2026/08/25

MEGT * -50&63 外形加大

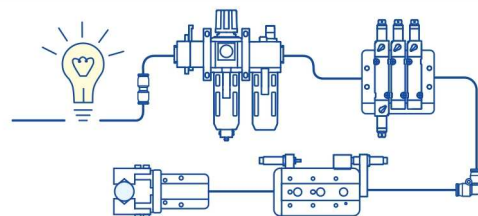
如 2026/08/25 設變通報，MEQI 已有外形調整，此將同步影響 MEGT * 外形，故一併更新 MEGT * 外形尺寸。

外觀尺寸變更如附件。

設變前	設變後
MEGTX 轉折 規格 50 : B2=142.5, B3=145 規格 63 : B2=150.5, B3=151.5	MEGTX 轉折 規格 50 : B2=144, B3=146.5 規格 63 : B2=152.5, B3=153.5
MEGTB/U 轉折 規格 50 : B2=145 規格 63 : B2=151.5	MEGTB/U 轉折 規格 50 : B2=146.5 規格 63 : B2=153.5
